危險性設備檢查不合格案例

不合格項目	液氮儲槽隔熱層真空量測接頭銹蝕致無法量測
設備種類	<input type="checkbox"/> 鍋爐 <input type="checkbox"/> 第一種壓力容器 <input checked="" type="checkbox"/> 高壓氣體特定設備 <input type="checkbox"/> 高壓氣體容器
檢查種類	<input type="checkbox"/> 熔接 <input type="checkbox"/> 構造 <input type="checkbox"/> 重新 <input type="checkbox"/> 竣工 <input checked="" type="checkbox"/> 定期 <input type="checkbox"/> 變更 <input type="checkbox"/> 既有
法規依據	危險性機械及設備安全檢查規則

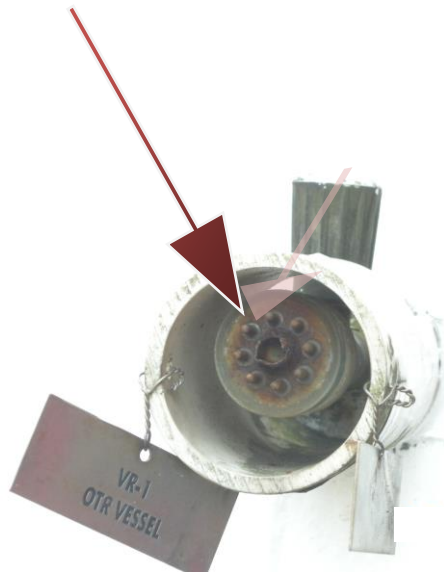
1. 缺陷概述: 隔熱層真空量測接頭銹蝕，無法量測

2. 改善及預防建議: 應予整修或換新，落實自動檢查
